## **NIEDERSCHRIFT ÜBER DIE SITZUNG DES STADTRATES VOM 28. Januar 2021 IM VEREINSHAUS HERZOGENAURACH**

<b>1. Bebauungsplan Nr. 66 "Wohngebiet In der Reuth"; Stellungnahmen aus der Öffentlichen Auslegung nach § 3 Abs. 2 BauGB</b>
---

**Änderungsantrag und Stellungnahme zum Bebauungsplan Nr. 66 „Wohngebiet in der Reuth“ Herzogenaurach**

Bild 2:

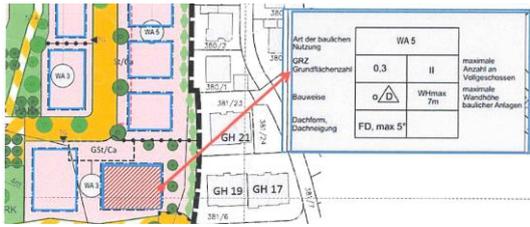
Die vorgesehene maximale Anzahl der geplanten Vollgeschosse des o.g. Gebäudes soll von 4 (WA 3) auf 2 (WA 5) (Siehe Bild 1) reduziert werden. Die geplante Stadtvilla (rot schraffiert) soll durch 1 Doppelhaus mit einer maximalen Anzahl von 2 Vollgeschossen (bauliche Nutzung WA 5) geändert werden. Dies ist eine Fortsetzung der nördlich geplanten Doppelhäuser in südliche Richtung. Bild 1:

Unserem Antrag vom 1.2.2018 wurde diesbezüglich leider nur teilweise entsprochen. So wurden im Bebauungsplan von den ursprünglich vorgesehenen drei Stadtvillen (III+D Geschosse\*) lediglich 2 in Doppelhäuser (mit 2 Vollgeschossen, WA 5) geändert. Westlich des Gebäudes Gerhart-Hauptmann-Str. 21 (Flächennummer 381/23) ist nach Änderung des Bebauungsplanentwurfes aktuell nun ein Doppelhaus geplant.

Das Gelände fällt von Westen nach Osten in Richtung Hausgiebel ab. Der Abstand zwischen der Bebauungsgrenze der geplanten Stadtvilla in westlicher Richtung gegenüber dem Bestandsbau in der GH 17/19 beträgt ca. 20 Meter. Über diese Strecke ergibt sich ein Höhenunterschied von 0,5 Meter.

Die geplante Stadtvilla mit einer Gesamthöhe von 13 Metern zuzüglich eines topografischen Höhenunterschiedes von 0,5 Metern, also einer Gesamthöhe von 13,5 Metern, würde das bestehende Mehrfamilienhaus Gerhart-Hauptmann-Str.17/19, mit einer Firsthöhe

von 10,30 Metern bezogen auf die Oberkante Gelände um 2,7 Meter beträchtlich überragen. Es ist daher mit erheblicher Verschattung, auch im 1. Stock zu rechnen.

Im Rahmen der Gleichbehandlung mit dem Bestandsgebäude Gerhart-Hauptmann-Str. 21 bitten und beantragen wir, das geplante Gebäude westlich der Gerhart-Hauptmann-Str. 17/19 (rot schraffiert) ebenfalls als Doppelhaus (WA 5) auszuweisen. Es sei darauf hingewiesen, dass die beiden Bestandsgebäude Gerhart-Hauptmann-Straße 17/19 und 21 die gleiche Gebäudehöhe und -breite aufweisen.

An der städtebaulichen Konzeption wird grundsätzlich festgehalten. Das angesprochene Gebäude auf Höhe Gerhart-Hauptmann-Straße 17/19 ist Teil einer zusammenhängenden Gebietseinheit, die aufgrund zukünftiger Raumkanten, Erschließungsanforderungen und flächensparendem Bauen dem Geschosswohnungsbau vorbehalten bleiben soll. Das städtebauliche Konzept führt die bestehende Mehrfamilienhausbebauung in westliche Richtung fort und ermöglicht eine Fassung des Straßenraums der Lessingstraße. Die überbaubare Fläche ist durch die zeichnerisch festgesetzten Baugrenzen

definiert. Aufgrund der eingegangenen Stellungnahme wird die östliche Baugrenze um 2 m zurückgenommen, so dass sich nunmehr ein Abstand von ca. 16 m zur Grundstücksgrenze und damit ein Mindestabstand von ca. 21 m zur Gebäudeaußenwand der Bestandsbebauung Gerhart-Hauptmann-Straße 19 ergibt. Bezüglich der zulässigen Ausgestaltung des Baukörpers wird auf dem angesprochenen Baufeld zudem festgesetzt, dass das Staffelgeschoss an der Ostfassade einen durchgängigen zwingenden Rücksprung von 3,0 m aufweisen muss. Durch diese Festsetzung wird eine entsprechende Fassadengliederung gesichert und gleichzeitig ausgeschlossen, dass durch die Anordnung von Treppenhäusern und Aufzügen eine wahrnehmbare 4-geschossige Außenwand an Teilen der Ostfassade realisiert werden kann. Das rückspringende Maß von 3,0 m entspricht einer vollen Geschosshöhe, so dass der wahrnehmbare Baukörper aus östlicher Sicht auf die unteren III Vollgeschosse reduziert wird.

Mit den vorgenommenen Anpassungen und dem bereits festgesetzten Pflanzgebot (Eingrünungsmaßnahmen) entlang der östlichen Grundstücksgrenze kann von einem städtebaulich verträglichen Übergang zum vorhandenen Baugebiet an der Gerhart-Hauptmann-Straße ausgegangen werden.

Bild 3:

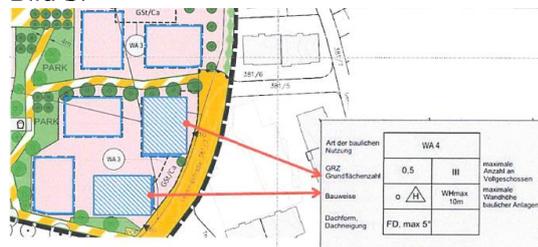
Die vorgesehene maximale Anzahl der geplanten Vollgeschosse der zwei Gebäude (blau schraffiert im Bild 3) soll von 4 Vollgeschossen (WA 3) auf 3 Vollgeschosse (WA 4) reduziert werden. Der Änderungsantrag ist in Bild 3 dargestellt.

Unserem Antrag vom 1.2.2018 wurde diesbezüglich nicht entsprochen. Wir halten jedoch eine Reduzierung der Anzahl der Geschosse nach wie vor für dringend erforderlich.

Die Bestandsbauten im Umgriff der Kreuzung Theodor-Heuss-Straße / Lessingstraße weisen 2 Geschosse mit einem Dachgeschoss (Satteldach) bzw. 3 Geschosse mit Flachdach, entlang der Lessingstraße auf.

Die in diesem Bereich geplanten Stadtvillen mit 4 Vollgeschossen würden die Bestandsbauten insbesondere in der Lessingstraße mit 3 Geschossen und Flachdach deutlich überragen.

Durch die von uns vorgeschlagenen Änderungen würde auch hier ein bedeutend besserer Übergang von den sehr massigen und massiv wirkenden Neubauten zu der bestehenden Bebauung erreicht werden. Durch die Reduzierung der Geschosse würde ein sanfterer und gefälliger Übergang sowie eine bessere städtebauliche Einbindung zu den Bestandsbauten in der Lessing- / Theodor-Heuss-Straße erreicht werden.

An der geplanten Gebäudehöhe von III Vollgeschossen mit zusätzlichem Staffelgeschoss wird festgehalten. Es ist ein deutlicher Abstand zu den Gebäuden an der Lessingstraße gegeben. Um den angesprochenen Übergang zu gewährleisten, wird entlang der Ostfassade des südlichen Baufelds ein zwingender Rücksprung der Außenwand des Staffelgeschosses um mindestens 1,50 m festgesetzt. Durch diese Festlegung wird eine entsprechende Fassadengliederung gesichert und gleichzeitig ausgeschlossen, dass durch die Anordnung von Treppenhäusern und Aufzügen eine wahrnehmbare 4-geschossige Außenwand realisiert werden kann.
